FORSLAG TIL ÆNDRINGER EFTER HØRING

FORSLAG TIL LOKALPLAN JERNBANEBYEN OG KOMMUNEPLANTILLÆG

Efter høringen foreslås en række ændringer til lokalplanforslaget.

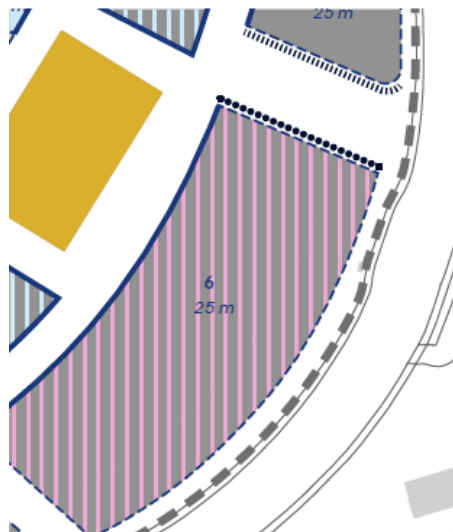
119.	Tegning 3a1 Veje  Ændring på baggrund af høringssvar og forvaltningens opfølgning.	Der tilføjes markering af adgangsvej til metrotog til CMC-anlægget og der tilføjes vejtype F.  Adgangsvej for metrotog til CMC. Forudsætter tilladelse fra vejmyndigheden til tidsbegrænset adgangsvej
120.	Tegning 3a1 Veje  Ændring på baggrund af forvaltningens opfølgning	Signatur for fremtidig stiforbindelse til Vesterbro ændres, så den afspejler forventet mulig placering.  Zone for fremtidig stiforbindelse til Vesterbro

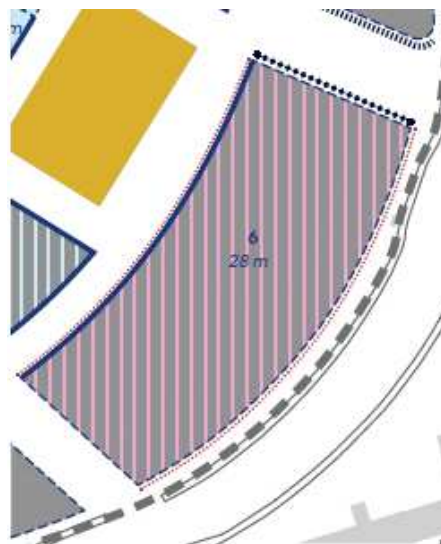
125.	Tegning 5a - Bevaring  23 Kontor- og administrationsbygning 24 Toldkammer 25 Dieselsiloer 26 Teknisk anlæg ved Vasbygade 27 Spor 28 Drejeskiveanlæg, bro, førerhus og spor 29 Skydebroanlæg, broer, førerhus og spor Ændring på baggrund af høringssvar fra Banedanmark og efterfølgende dialog.	Nr. 25 Dieselsiloerne udtages - og nummerering opdateres.  23 Kontor- og administrationsbygning 24 Toldkammer 25 Teknisk anlæg ved Vasbygade 26 Spor 27 Drejeskiveanlæg, bro, førerhus og spor 28 Skydebroanlæg, broer, førerhus og spor
126.	Tegning 5b1 Bebyggelsens omfang og placering I, II, VI  Ændring på baggrund af høringssvar	Højde for byggefelt til parkeringshus ved Vasbygade i delområde I justeres, så der muliggøres en højde på op til 27 m mod Vasbygade. Maksimal højde på 25 m ind mod vævet fastholdes.

Tegning 5b1 Bebyggelsens omfang og placering I, II, VI

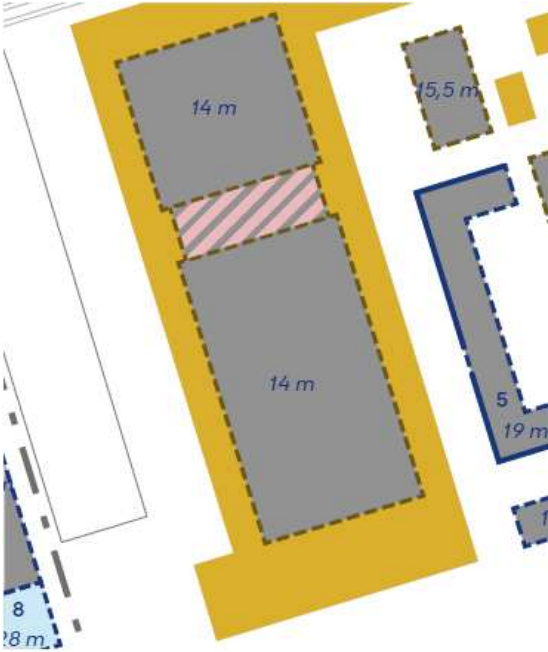
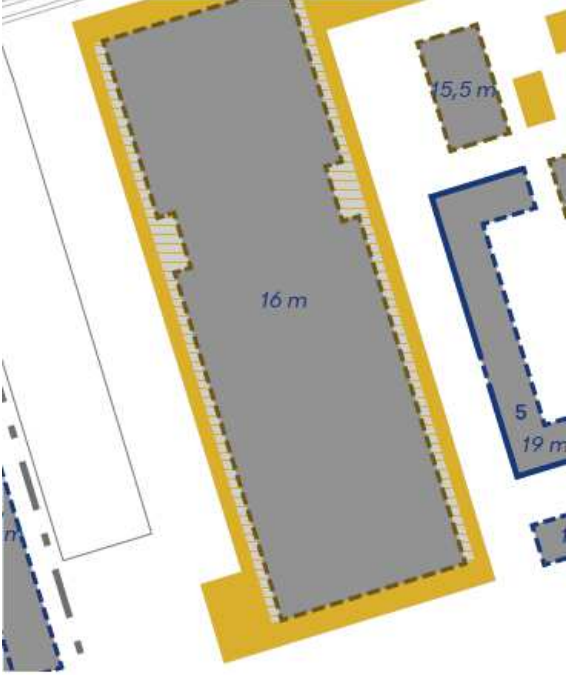
Ændring på baggrund af høringssvar

Byggefelt nord for plejehjem foreslås reduceret med 5 m mod plejehjemmet, så det tilsvare ønsket projekt.

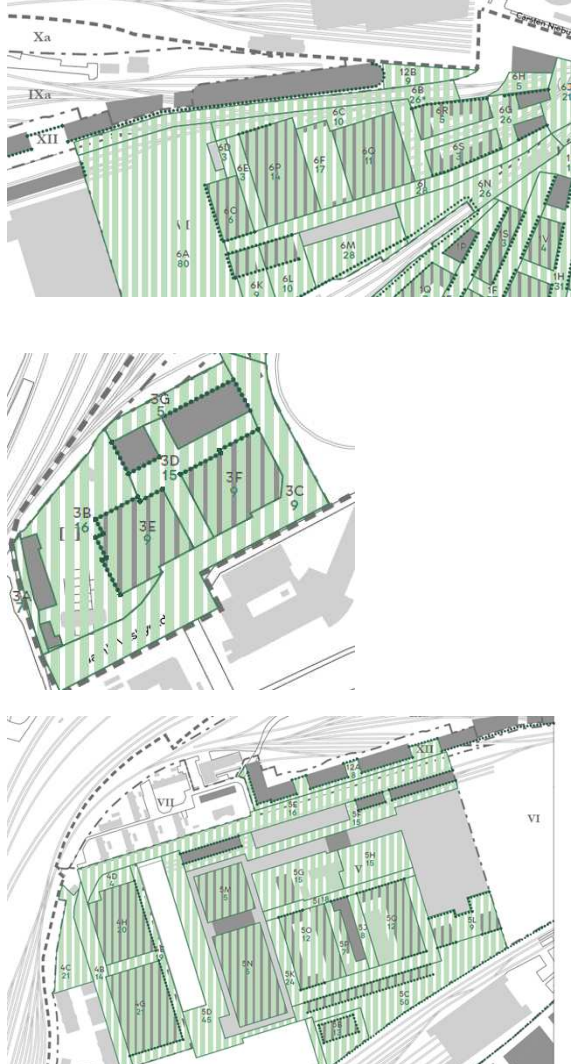
138.	Tegning 6a1 og 6b3. Bebyggelsens ydre fremtræden. I, II, VI, XII og IV, V, VII og XII Ændring på baggrund af tilføjelse af ny, støjafskærmende randbebyggelse	Der tilføjes facader for ny støjafskærmende randbebyggelse og p-hus. 
139.	Tegning 6a3. Bebyggelsens ydre fremtræden. IV, V, VII  Konsekvensrettelse af, at der ikke muliggøres punkthuse mhp. at byggeriet etableres som lukkede karréer.	Facade h fjernes i de nordligste byggefeltet, da der ikke muliggøres punkthuse i disse to byggefelter.

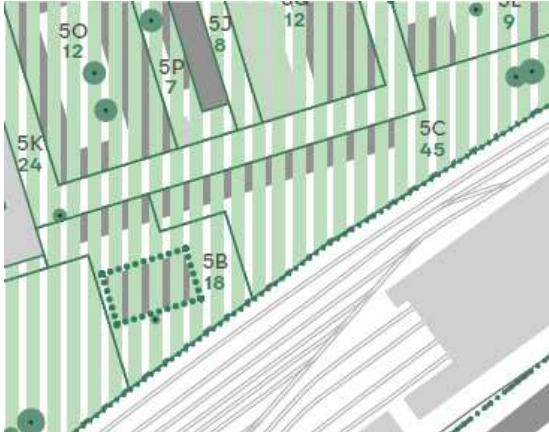
140.	Tegning 6b1. Tilbagetrækninger, I, II, VI  Ændring på baggrund af høringssvar og konsekvensrettelse af ændring af byggefelt.	Krav om tilbagetrækninger fjernes, da der ikke muliggøres fladt tag. 
141.	Tegning 6b2. Tilbagetrækninger, IV, V, VII  Ændring på baggrund af opfølgning på ændringer af Vognværkstedet	Der tilføjes tilbagetrækning på stangbebyggelse nord for Baneparken og højde øges til 19 m, da der nu kun muliggøres boliganvendelse i byggefeltet, og derfor muliggøres 5 boligetager.
